Erwiderung zu den Einwendungen zum Vorhabenbezogenen Bebauungsplan „Frankenwaldbrücke“

Beteiligung der Öffentlichkeit nach § 3 (1) BauGB
und der Behörden nach § 4 (1) BauGB

Thema Verkehr

Im Auftrag des Landkreis Hof
24. Januar 2022

Abbildung 6: Stellplatzbedarf in Abhängigkeit der Verweildauern, 2.000 Besucher/Tag

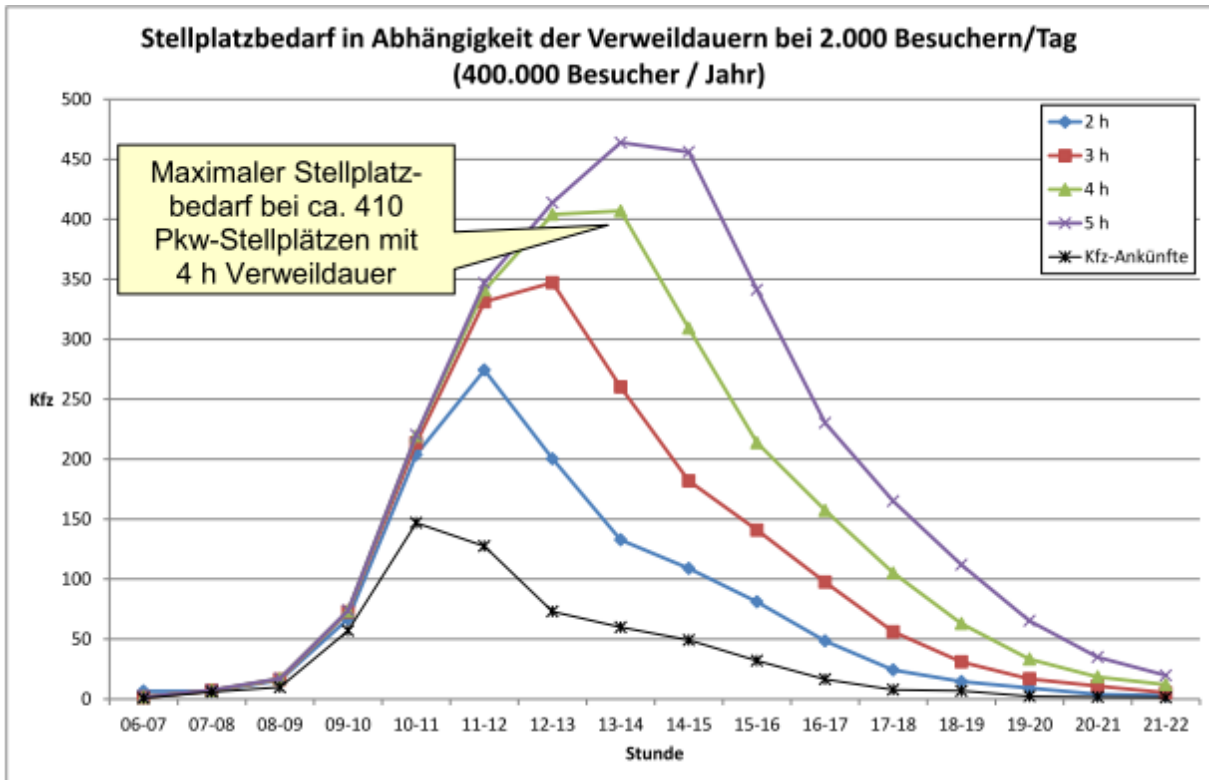
Um den Einwand des Stellplatzmangels zu entkräften, werden anhand folgender Beispiele (teils auf Basis einer Internet-Recherche) Vergleichsdaten zusammengestellt.

Ableitend aus diesen Daten kann geschlussfolgert werden, dass ein Stellplatzmangel von über 2.700 Stellplätzen, wie im Einwand vorgebracht, nicht nachvollzogen werden kann. Der Man-

Für normale Tage wurden folgende Berechnungen hinsichtlich des Besucheraufkommens durchgeführt:

Mit folgender Übersichtsrechnung kann die Verweildauer für die geplante Frankenwaldbrücke geschätzt werden:

Abbildung 7: Stellplatzbedarf in Abhängigkeit der Verweildauern, 3.000 Besucher/Tag

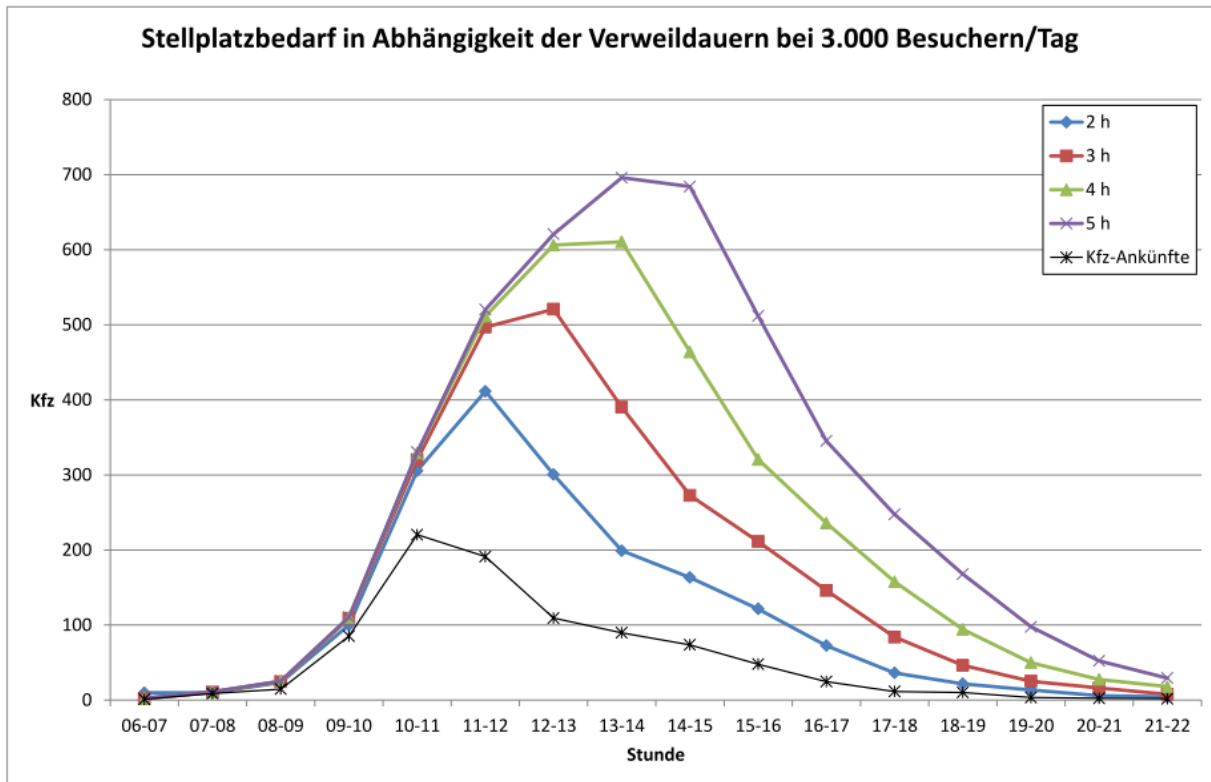
Aufbauend auf diese Zahlen zum Stellplatzbedarf sind im Weiteren Sensitivitätsbetrachtungen durchgeführt worden. Es wurde daher für absolute Spitzentage nochmals angenommen, die

Besucherzahl würde 3.000 Besucher/Tag betragen. Entsprechend ergeben sich folgende Kurvenscharen zum Stellplatzbedarf.

Der Stellplatzbedarf würde bei 4 Stunden Verweildauer etwa 600 Pkw-Stellplätze betragen und kann somit auch in diesem Fall gedeckt werden.

Es wird jedoch darauf hingewiesen, dass die Planungen zur Frankenwaldbrücke weiterhin mit 2.000 Besuchern/Tag erfolgen, auch wenn diese Kurvenschar mit 3.000 Besuchern/Tag hier gezeigt wird. Diese ist im Rahmen von Sensitivitätsbetrachtungen erstellt worden, um aufzuzeigen, dass auch 3.000 Besucher/Tag bezüglich Parkplatzkapazität ebenso möglich wären. Des Weiteren sind solche wenigen Einzeltage mit sehr hohem Besucheraufkommen unter verkehrlichen Aspekten als Sonderereignisse zu werten. Würden alle Verkehrsanlagen nach der jeweiligen absoluten Spitzenverkehrsnachfrage dimensioniert, so wären nahezu alle Verkehrsanlagen (Parkplätze, Strecken, Knotenpunkte) grundsätzlich überdimensioniert.

Abbildung 9: stündliche Verkehrsbelastungen St 2198

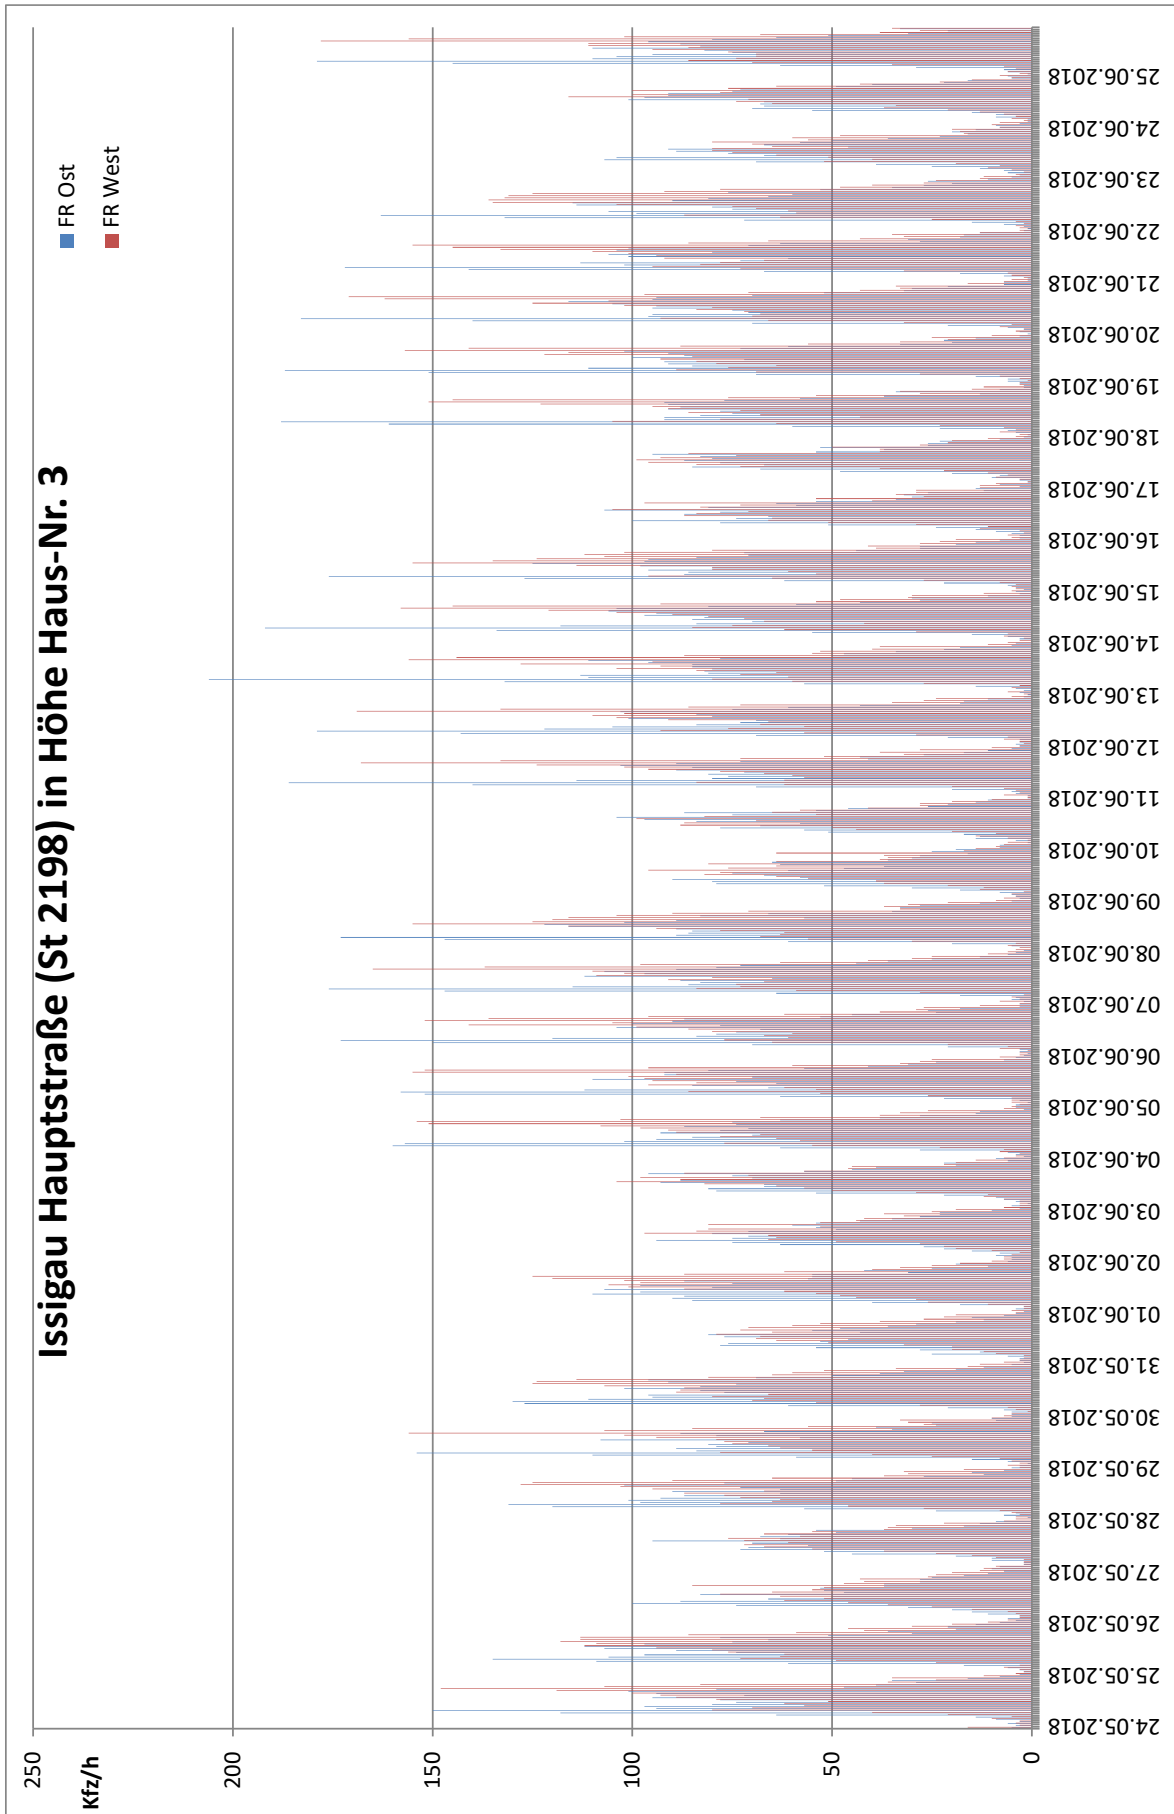
In Anlage 1 der Verkehrsuntersuchung zur Frankwaldbrücke sind die Spitzenstundenbelastungen der Knotenpunkt-Zählergebnisse mit enthalten.

Beispielhaft sind für den Erhebungsquerschnitt an der östlichen Bebauungsgrenze von Issigau die stündlichen Verkehrsbelastungen über den Erhebungszeitraum – wie im Einwand gefordert – abgebildet. Der Erkenntnisgewinn der Stundendaten trägt jedoch für die Beurteilung der zukünftigen Verkehrssituation nur bedingt bei, wenn diese Daten mit der Ankunftsverteilung der Brückenbesucher überlagert werden (vgl. Seite 21, Abbildung 7, Kurve: Kfz-Ankünfte). Dabei ist zu beachten, dass diese Kfz-Ankünfte nicht zu 100 % über die St 2198 stattfinden.

Abbildung 10: Mittelwerte der normierten Tagesganglinien St 2198

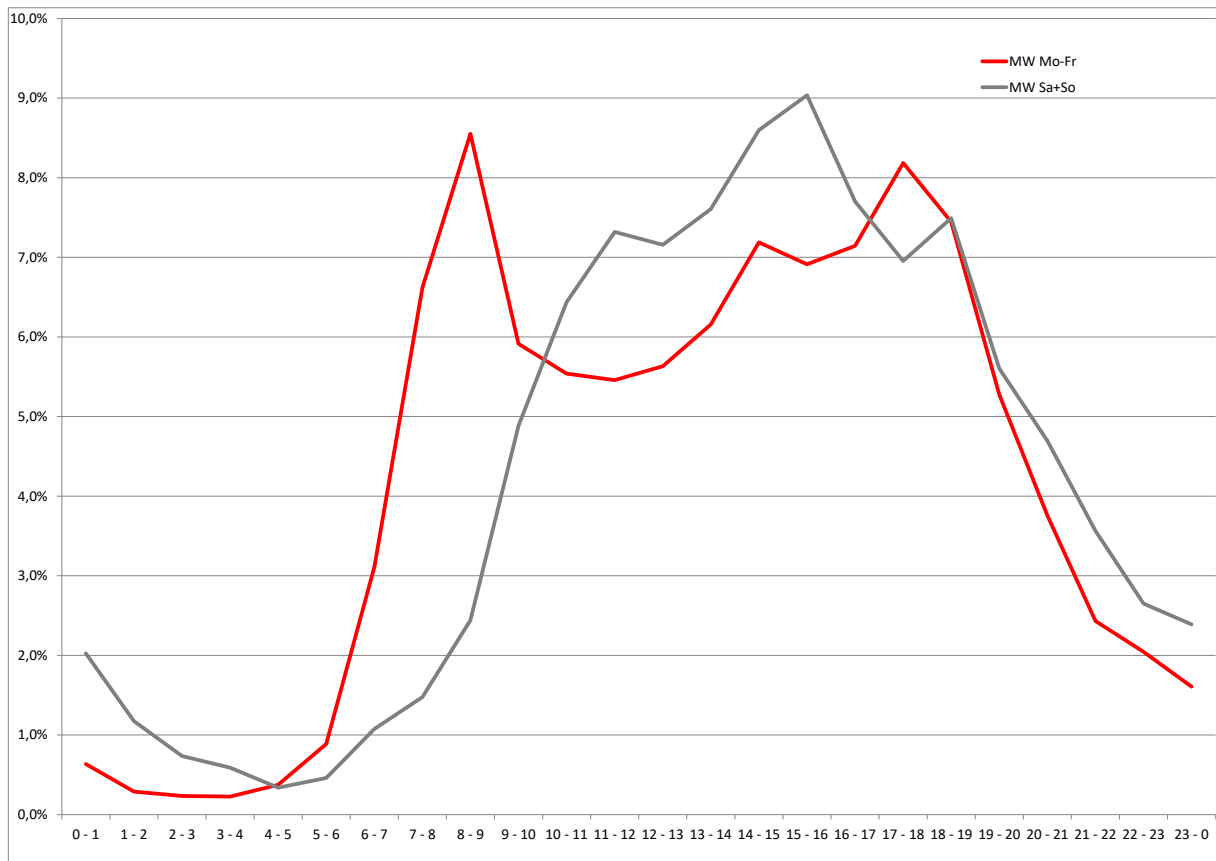
Hinsichtlich der tageszeitlichen Verteilung der Kfz-Verkehrsnachfrage ergibt sich folgende Konstellation:

Die Morgenspitzenstunden sowie die Abendspitzenstunden, welche insbesondere durch Berufs- und Ausbildungspendler hervorgerufen werden, sind laut den Erhebungen nicht so überproportional stark ausgeprägt, beziehungsweise sinkt die Kfz-Nachfrage während der Zwischenzeiten (ca. 10 Uhr bis 15 Uhr) nicht so maßgebend ab, dass der zukünftige Freizeitverkehr maßgebend die Verkehrsnachfrage dominieren würde. Dies wird vor allem an der roten Ganglinie (MW=Mittelwerte für Montag bis Freitag) in der Abbildung 10 deutlich. Es wurden hier exemplarisch nochmals die Daten dazu aufbereitet.

Eine Überlagerung des bestehenden Berufspendlerverkehrs zur Abendspitzenstunde und des abreisenden Besucherverkehrs der Brücken wird nicht zu „problematischen Situationen“ führen. Es wurden diesbezüglich Leistungsfähigkeitsuntersuchungen von Knotenpunkten mit deutlich überhöhter Verkehrsnachfrage durchgeführt. Die Ergebnisse sind ab Seite 14, Punkt 2.3.8, insbesondere in der Tabelle 1 bis Tabelle 3 (Seiten 16 bis 17) dokumentiert.
